AVD.	P 7	GRUPP	73
BETR.	Fjädersäte 240, 264	NR	1
		DATUM	Maj 75

Service meddelande

Nytt utförande av fjädersäte (främre övre höger sida)

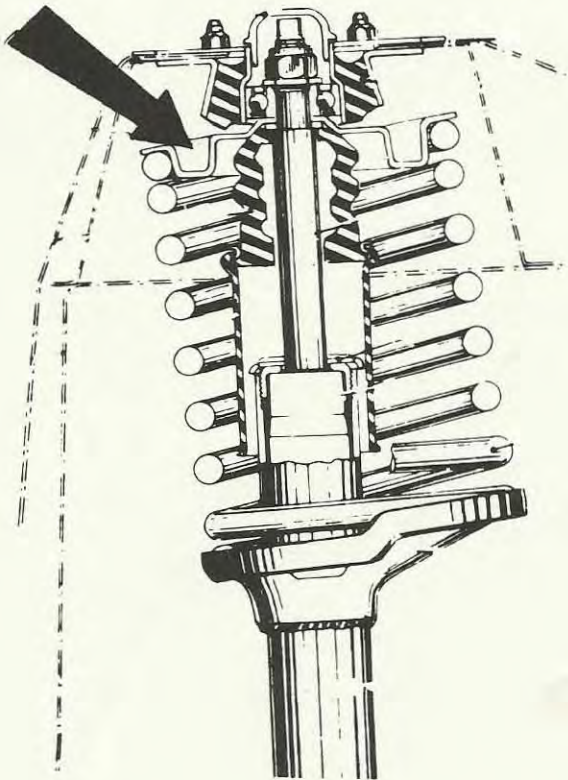
Med detta fjädersäte höjs fjäderns övre infästning med 8 mm på höger sida, för att förhindra att bilen lutar.

Det nya fjädersätet (det.nr 1228 515-1) är infört i produktionen enligt nedanstående chassinummer, men kan även monteras på tidigare vagnar.
